PARC D'ACTIVITES ALIENOR D'AQUITAINE - ZAC REPUBLIQUE IV

COMPLEMENTS A L'ETUDE D'IMPACT

FEVRIER 2016

Affaire	Emetteur	Phase	Zone	Domaine	Nature	Numéro	Indice	Statut
36644	SETEC	DRE	ZAC	ENV	RAPP	01	C00	DIFF

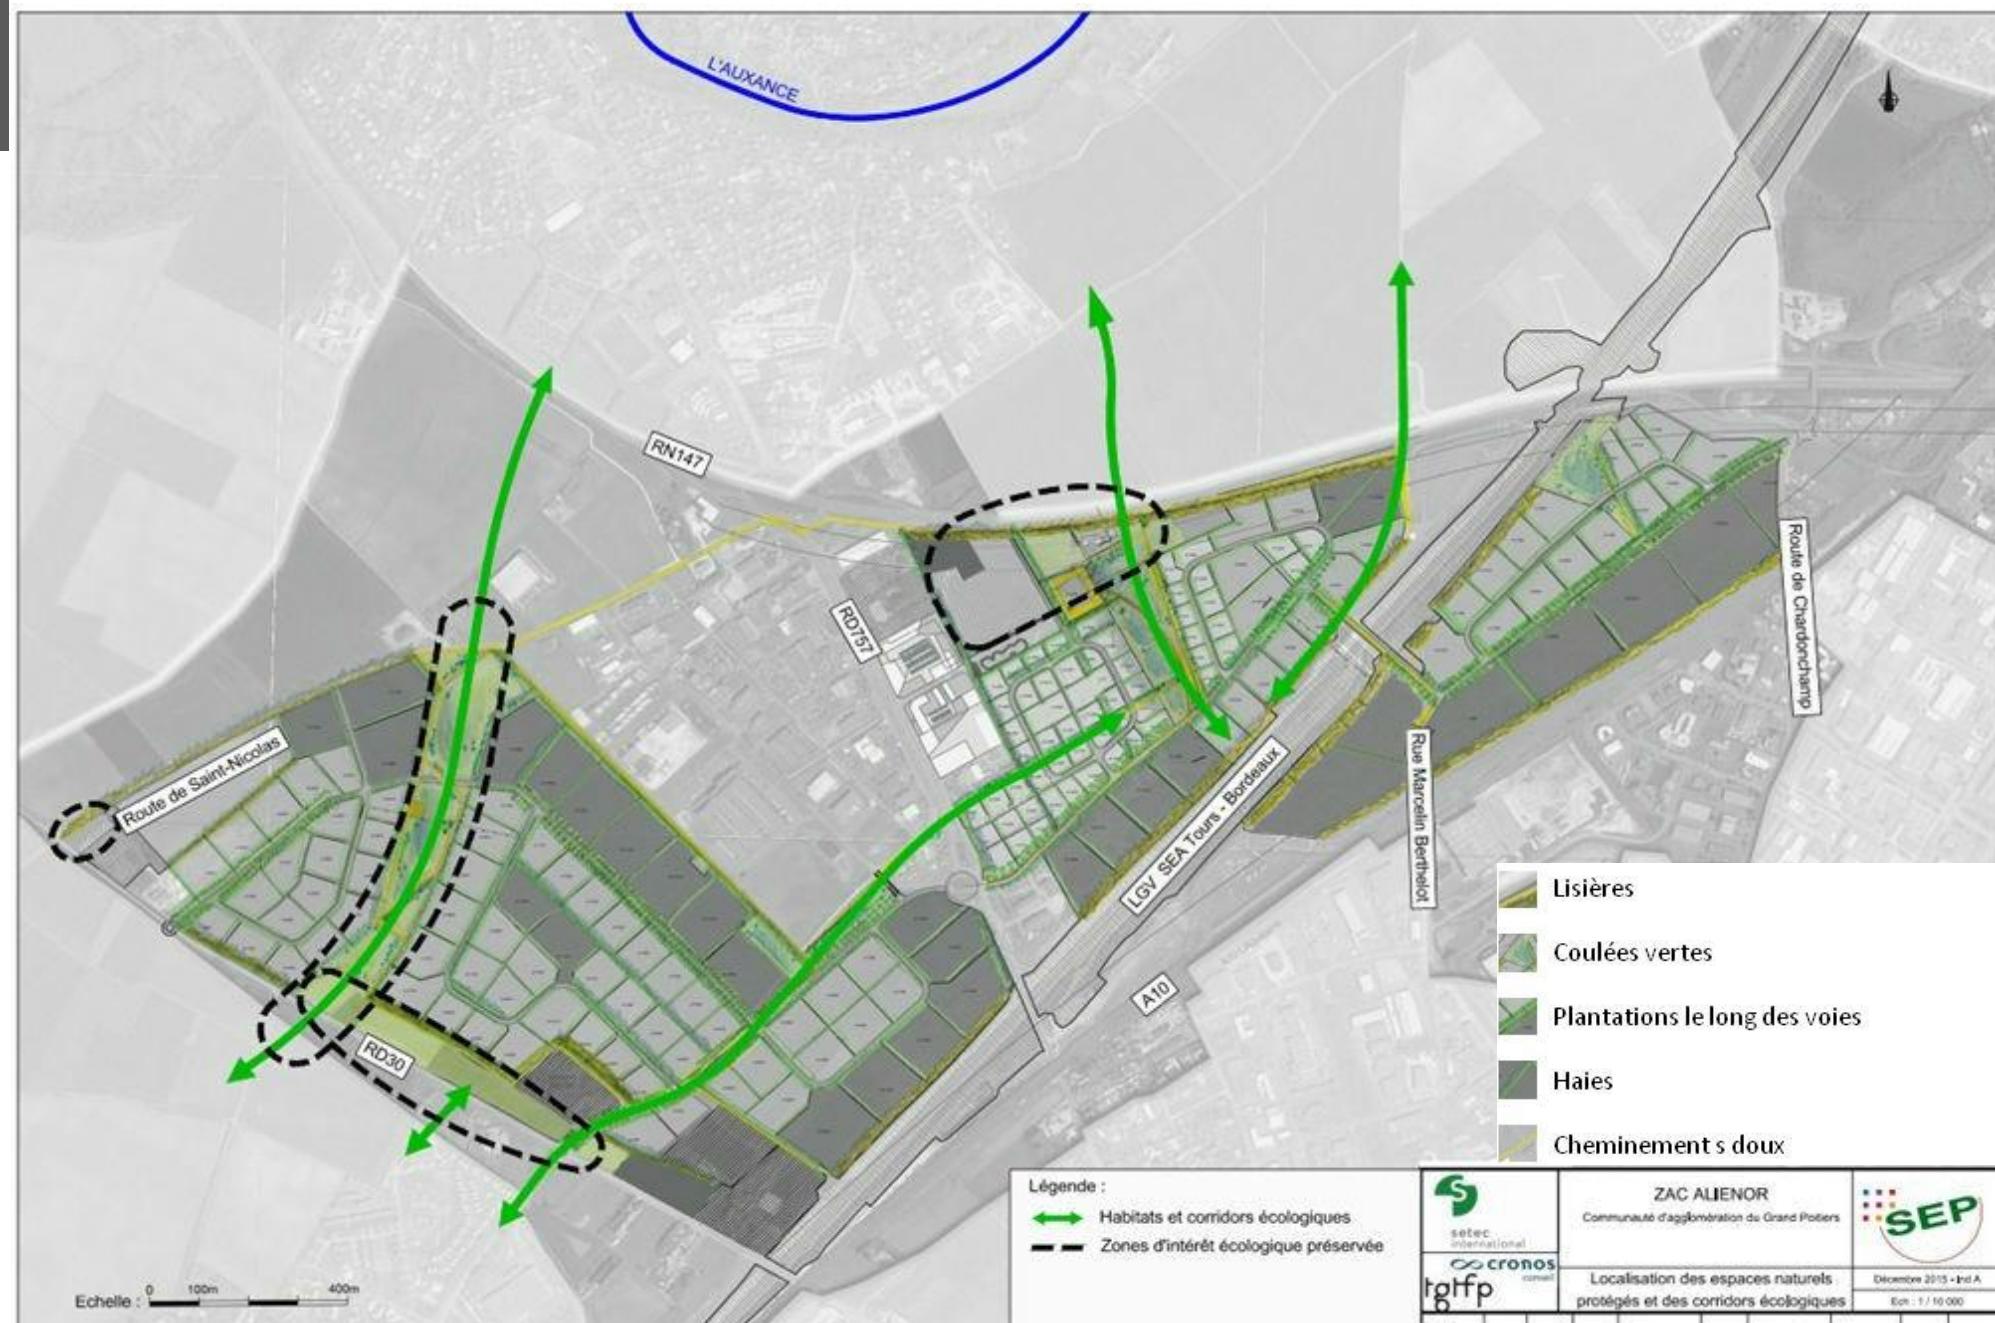
La demande de l'Autorité Environnementale :

- Eléments complémentaires justifiant l'implantation des coulées vertes

Ces coulées vertes sont installées au niveau de vallées sèches et ont vocation à reconstituer de véritables couloirs de biodiversité favorables à la dispersion des espèces.

En se basant sur l'observation des milieux en place et de leur attractivité ainsi que de la structuration des espaces, l'implantation de ces corridors s'appuie sur :

- l'intégration en leur sein de sites à enjeux (friches, prairies mésophiles...) pouvant abriter des espèces floristiques protégées et prioritaires (pas d'artificialisation des sols)
- Pour minimiser les incidences, le choix retenu a consisté à conserver au maximum les habitats non cultivés où se concentre une partie de la biodiversité en y plaçant des coulées vertes à vocation paysagère et écologique.
- une volonté de relier les zones à enjeux
- l'identification de zones de contacts directs avec les espaces agricoles ouverts environnents au Nord-Ouest et au Sud de la ZAC.
- Le recensement des interfaces potentielles avec les dépendances routières (RN147, A10) et ferroviaire (LGV SEA)

Pour compléter la réponse de Grand Poitiers présentée dans les pages précédentes, la cartographie ci-contre met en lumière les différentes continuités écologiques. A noter que des réflexions ont été engagées pour composer une réelle synergie d'aménagement entre ces coulées vertes et le traitement paysager des parcelles privatives (lisières vertes) ; c'est le cas notamment pour les parcelles implantées entre la coulée verte centrale et le talus de la LGV qui intégreront une frange végétalisée afin d'assurer une continuité écologique.

Schémas de principe

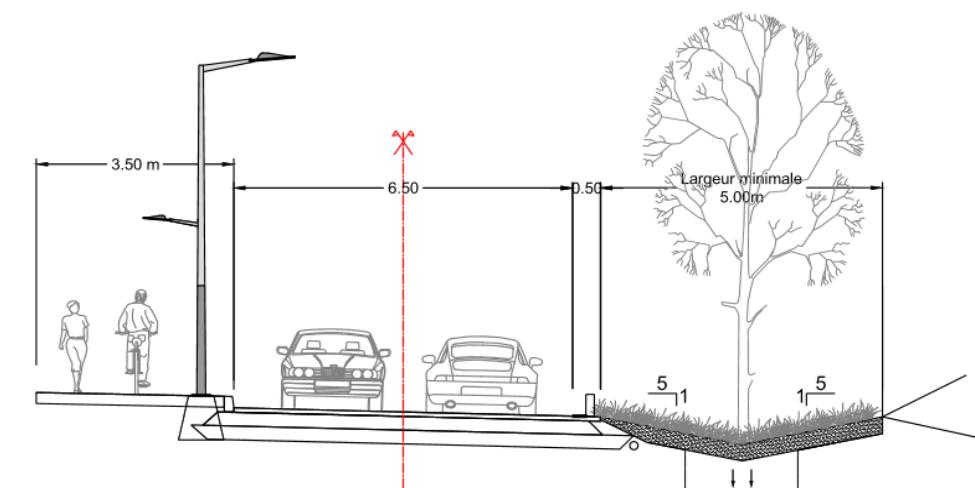
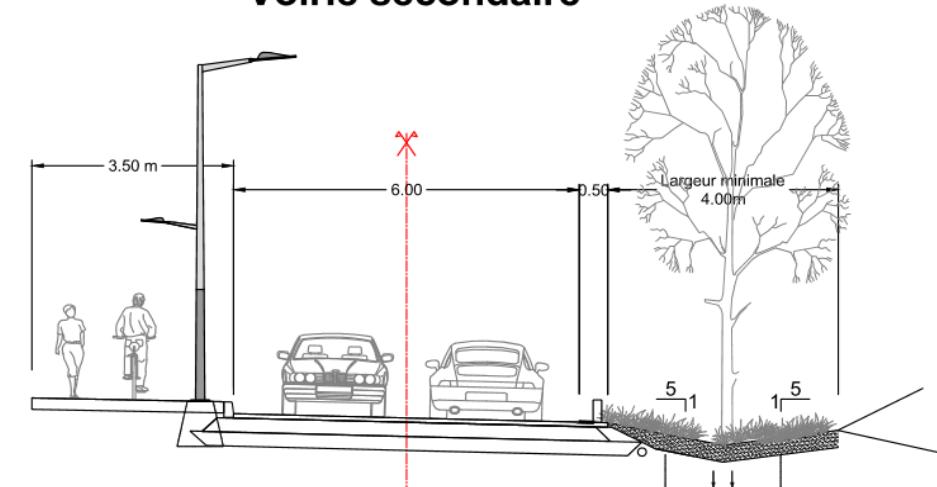
La demande de l'Autorité Environnementale :

- précisions techniques sur les ouvrages réalisés (dispositifs de recueils des eaux à leur rejet vers le milieu naturel).
- réalisation d'une étude pédologique préalablement à la constitution du dossier d'autorisation au titre de la loi sur l'eau.

Le choix a été fait de positionner les noues de manière unilatérale sur l'ensemble des voies (principales et secondaires) pour plusieurs raisons : fonctionnement hydraulique amélioré, aménagement plus compact, limitation des zones de franchissement pour la desserte des parcelles, réduction des problématiques d'interfaces avec la circulation des véhicules, minoration des coûts d'entretien (cf. profils en travers AVP 2015 ci-contre).

- collecte des eaux de ruissellements de la voirie dans une noue de transit végétalisée (à l'APS, les noues étaient également utilisées pour l'infiltration) dimensionnée pour une pluie de période de retour 30 ans,
- les noues, végétalisées, permettent le traitement de la pollution chronique et la décantation des eaux du fait des vitesses faibles,
- afin de favoriser l'épuration, la pente sera limitée ; des chutes seront mises en place dans les zones où la pente serait plus forte,
- les noues permettent également par temps sec le confinement d'éventuelles pollutions accidentelles

Pour les raisons explicitées plus bas, les volumes des bassins de rétention /infiltration ont été déterminés sur la base des éléments suivants :

- Evènement pluvieux de retour 100 ans (60 mm pendant 1 h)
- Aucune infiltration sur les noues n'a été considérée.
- La valeur de perméabilité retenue est de 2.10-6 m/s (7.2 mm/h).
- Incorporation des terrains cessibles dans la surface reprise (pour les parcelles ne gérant pas les eaux jusqu'à la pluie centennale)
- au-delà, une surverse est aménagée vers les thalwegs naturels (assez peu marqués dans la zone), et un rejet s'effectue par un système de diffusion

4.3.1 Carrefour RD 30 / voie nouvelle à créer dans la ZAC

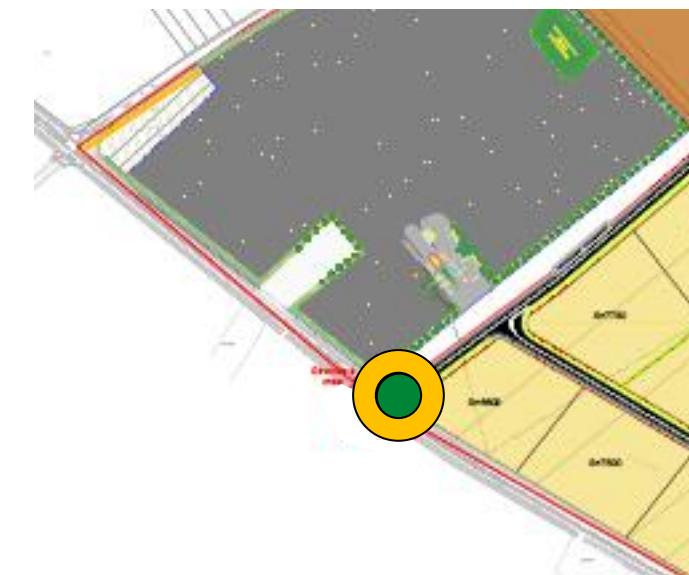
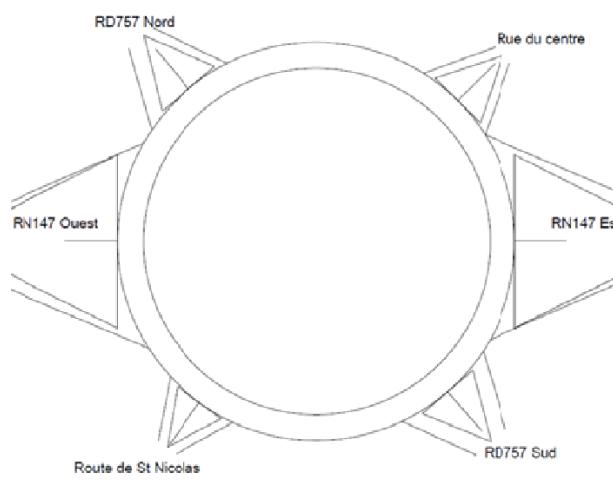
- précisions sur les configurations techniques au niveau des différents carrefours giratoires
- s'assurer du bien-fondé et de la faisabilité technique des aménagements

Création d'un giratoire

Ce carrefour est un giratoire à trois branches créé pour desservir la ZAC. Actuellement, il n'existe pas de carrefour à cet endroit. Dans l'étude d'impact, le giratoire était positionné plus au nord (RD 30/Rue St Nicolas) et nécessitait une mise à deux fois deux voies.

Dans l'étude diligentée par Grand Poitiers et le Conseil Général de la Vienne, le positionnement du giratoire plus au sud au niveau d'un point de connexion avec une voie nouvelle à créer dans la ZAC, permet de s'affranchir de l'élargissement à 2 voies de l'entrée RD 30. En situation projet, soit après aménagement de la ZAC, les réserves de capacité obtenues sont supérieures à 60%.
